改善箇所説明図

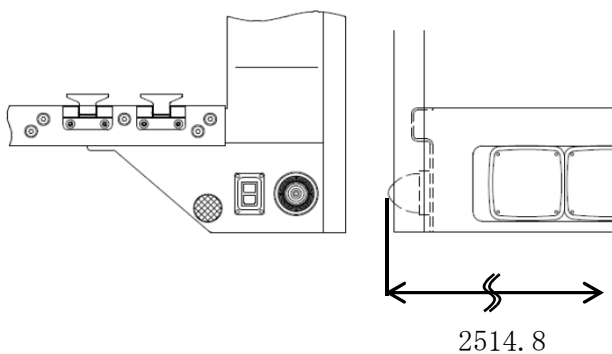
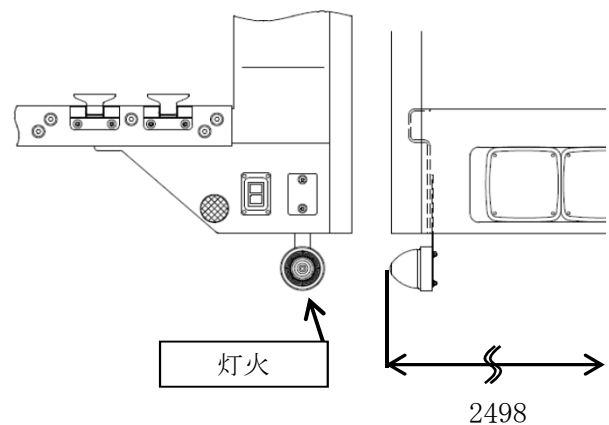
基準不適合発生箇所

ウイングルーフバン架装をおこなった大型及び中型トラックにおいて、車両側方最後部に取付けられている灯火の取付け指示が不適切なため、車両の全幅が保安基準第2条（幅の基準）に適合しない。

注： ☐ 内は取付方法修正品を示す。

全車両、当該灯火の取付け方法を変更する。
